Informe Consolidado Complementario de Solicitud de Aclaraciones, Rectificaciones y/o Ampliaciones a la Declaración de Impacto Ambiental del proyecto "Construcción Proyecto Parque Humedal El Culebrón, Comuna de Coquimbo"

Nombre del Titular : Servicio de Vivienda y Urbanización (SERVIU)
Nombre del Representante Legal : Ángelo Mauricio Montaña Espejo.
Dirección : Almagro N°372, Comuna de La Serena, Región de Coquimbo.

Figura 2-5. Ambiente identificado como el área de captura de anfibios.

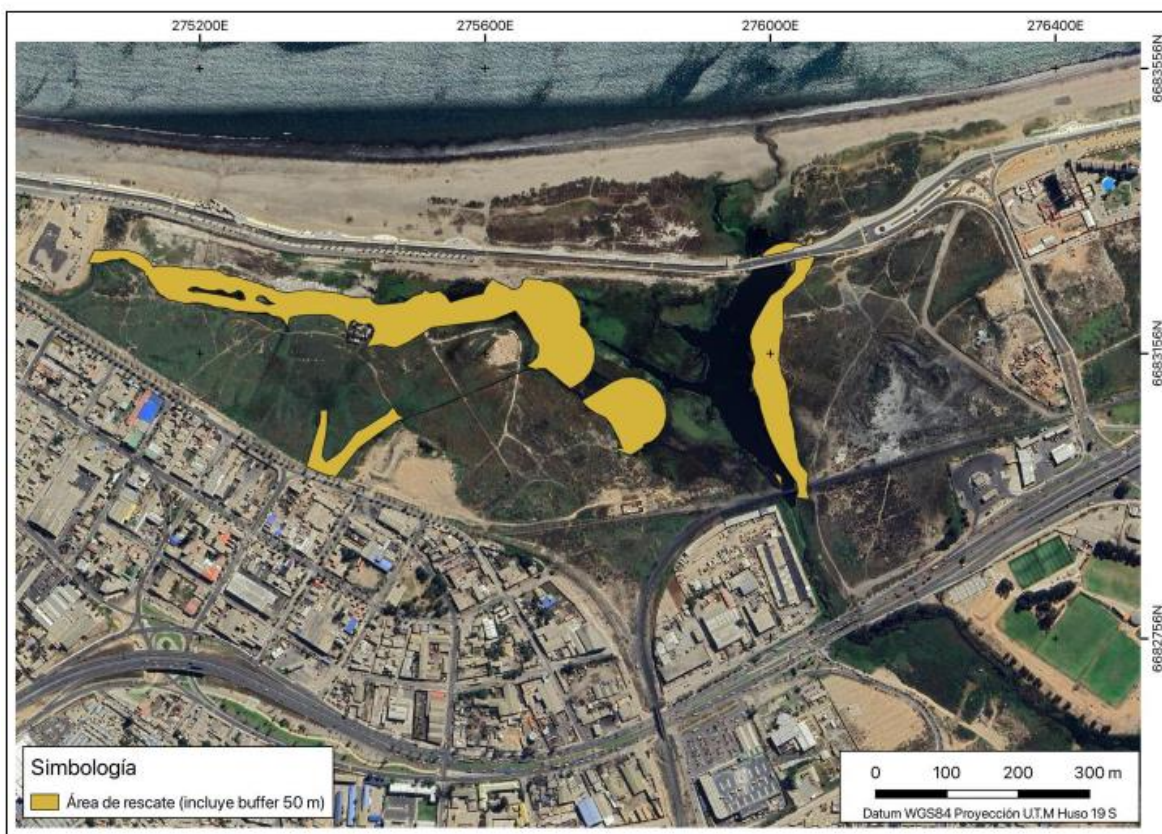
3.4.4. En el numeral 2.1.5.1. del referido anexo se indica que “*La captura de anfibios se realizará en las áreas donde ocurre el cruce de obras (temporal y permanente) con el ambiente ribereño, agregando un buffer de 50 metros (Figura 2-5, equivalente a 5,75 ha.*” y se presenta la siguiente figura:

Al respecto, lo anterior no es consistente con las áreas a intervenir informadas por el titular (ver la siguiente figura sobre obras permanentes y temporales descritas en archivo *kml* presentado), por lo cual, efectuar el traslape entre las áreas que serán efectivamente intervenidas por el proyecto y las superficies sobre las que se efectuará el rescate de anfibios, volviendo a definir, si corresponde, el polígono objeto del PAS 146.

Figura 2-5. Ambiente identificado como el área de captura de anfibios.

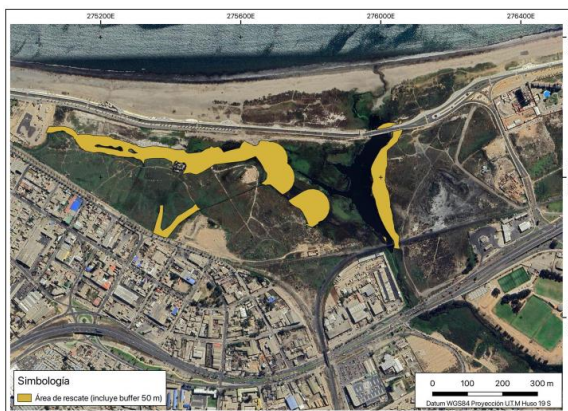
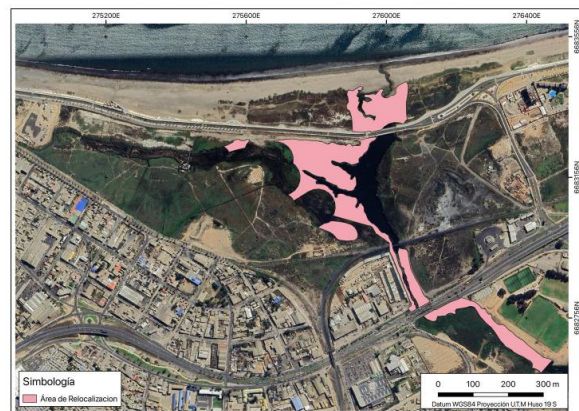
Al respecto, justificar fundadamente que las zonas de rescate y relocalización presentadas en las siguientes figuras del anexo N°17 cumplen con lo señalado en el párrafo anterior:

Figura 2-4. Superficie de las obras temporales y permanentes que afectarán al ambiente ribereño

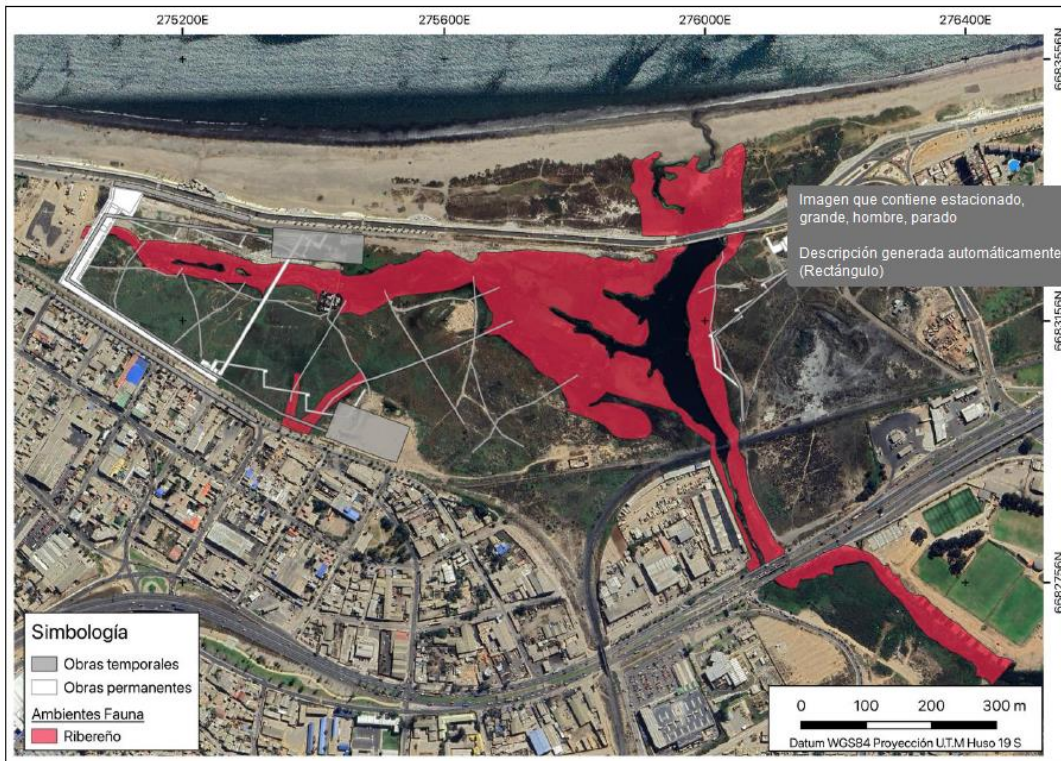
3.4.6. En relación con la siguiente figura 2-4 (*Superficie de las obras temporales y permanentes que afectarán al ambiente ribereño*) presentada en el numeral 2.1.3.1. del referido anexo, a conocer:

a) Aclarar cuáles son las obras que afectarán el ambiente ribereño donde habitan los individuos de especies de anfibios objeto del rescate y relocalización.

Figura 2-6. Áreas de relocalización o recepción de los ejemplares.

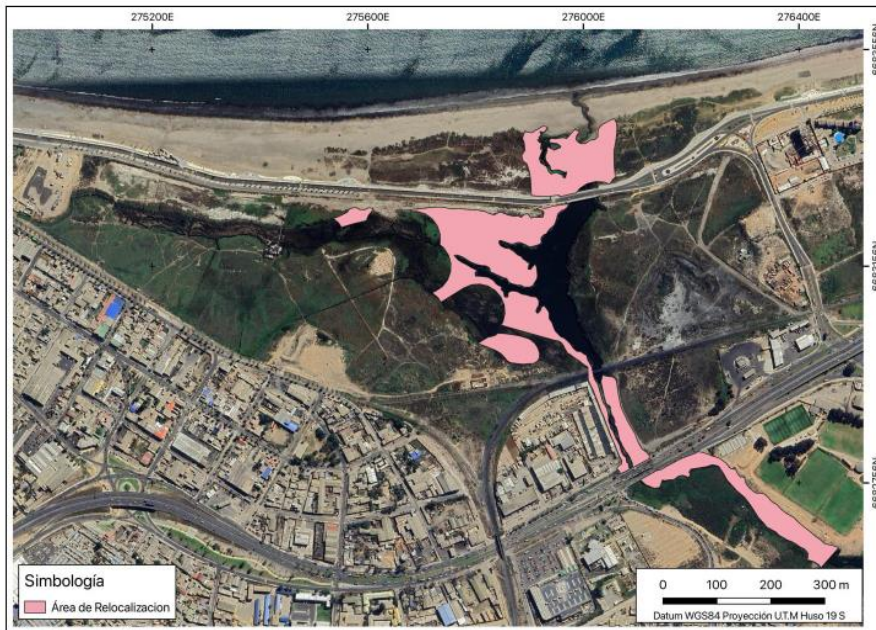
3.4.7. En relación con la siguiente figura 2-6 (*Áreas de relocalización o recepción de los ejemplares*) presentada en el numeral 2.1.5.2. del referido anexo, a conocer:

- a) Especificar los sectores donde se relocalizarán los individuos de cada una de las cuatro especies de anfibios objeto de la medida de rescate y relocalización; además, presentar en archivo *Kmz* la representación de dichos sectores diferenciados por especies.
- b) Describir las gestiones, medidas y/o acciones que se implementarán para asegurar el éxito de la relocalización de individuos de anfibios en aquellos sectores que se encuentran fuera del área del polígono del proyecto (parque) y que no estarán protegidos por el cierre perimetral, a conocer:
